FAG INFORMAÇÃO DE SERVIÇO

Indicação para a montagem

Eliminação do cartucho de massa lubrificante nos cubos de roda com FAG SmartSET para eixos BPW

Fabricante dos eixos: BPW

Fig. 2: Cubo de roda com FAG SmartSET para eixos BPW

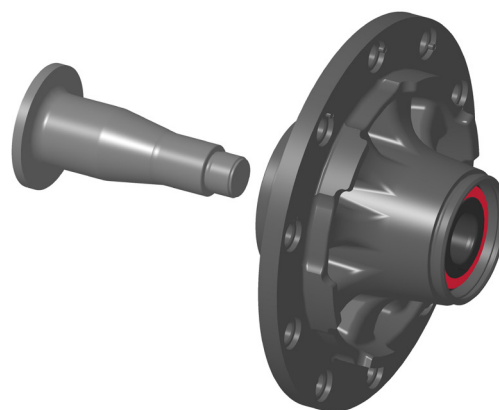
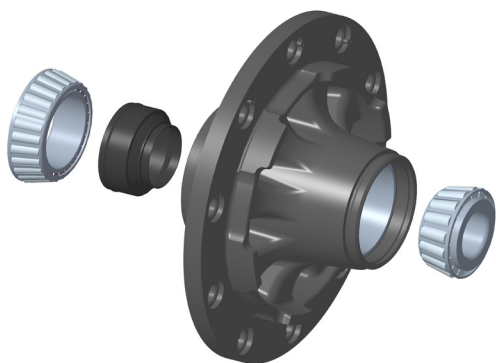
Devido ao desenho fechado do FAG SmartSET, neste cubo de roda **não é utilizado qualquer cartucho de massa lubrificante.**
